SEPANSO-Gironde
1 rue de Tausia 33800 Bordeaux
Tel : 05 56 91 33 65

Le 21 juillet 2019

Contribution et avis concernant le projet de création d'un bassin de régulation des eaux sur la craste de Canteranne, commune de Gujan-Mestras

Localisation du bassin de régulation des crues (Fig. 1, p.7, Safege/Suez)

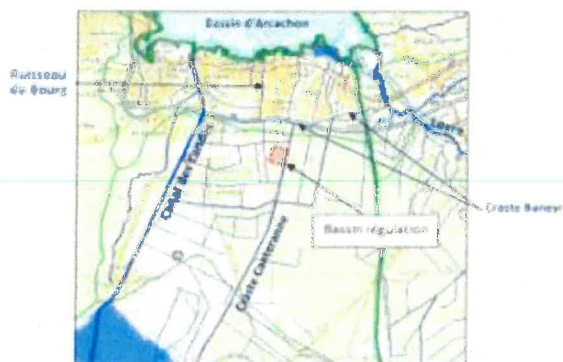
La localisation du Bassin de régulation des crues reportée sur une carte IGN à petite échelle du Geoportail (Fig.1) ne permet pas de voir les six crastes (fossés d'écoulement des eaux) qui aboutissent dans la craste Baneyre alimentant en partie le Ruisseau du Bourg.
